URGENT – ACTION CORRECTIVE DE SECURITE

Référence GE Healthcare: FMI 60856

Objet: **Mousse viscoélastique apparente sur certains systèmes IRM.**

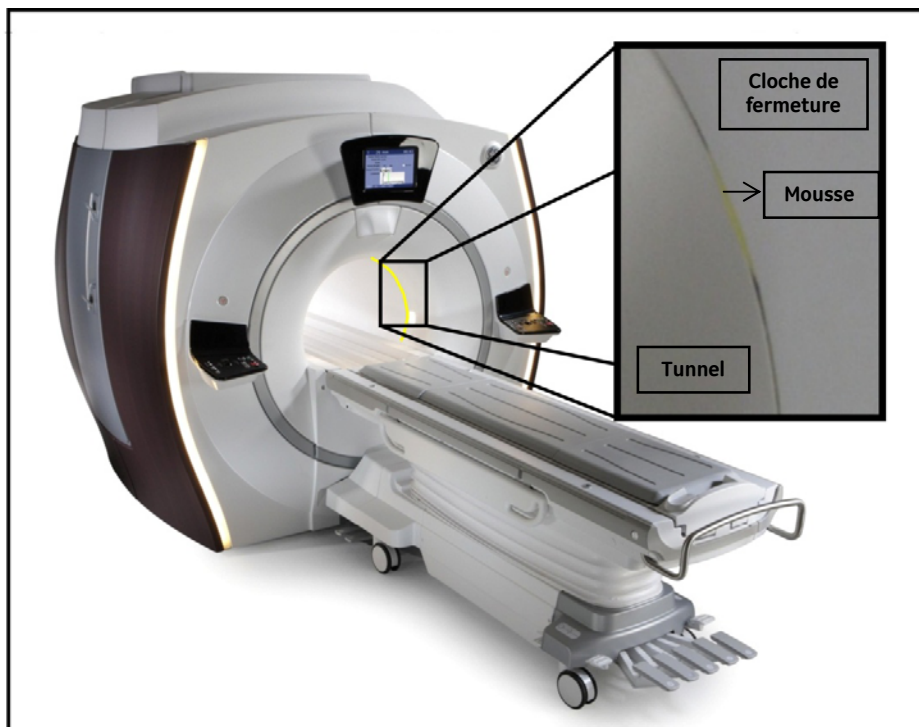
La bande de mousse viscoélastique apparente, de couleur jaune, utilisée entre les couvercles des cloches de fermeture et le tunnel de l'aimant de certains systèmes IRM, fabriqués par GE, peut dépasser et sortir de la surface des couvercles. La mousse n'est pas dangereuse en soi. Toutefois, tout liquide ou toute substance corporelle absorbée par la mousse sortante peut entrer en contact avec les patients et peut agir comme vecteur passif, en transmettant potentiellement des agents infectieux d'un patient à un autre.

GE Healthcare corrigera gratuitement tous les systèmes Discovery MR450, Discovery MR750 et Optima MR450w en installant un couvercle permanent afin de contenir la mousse. Un représentant du service après-vente GE Healthcare vous contactera afin de convenir d'un rendez-vous pour cette correction.
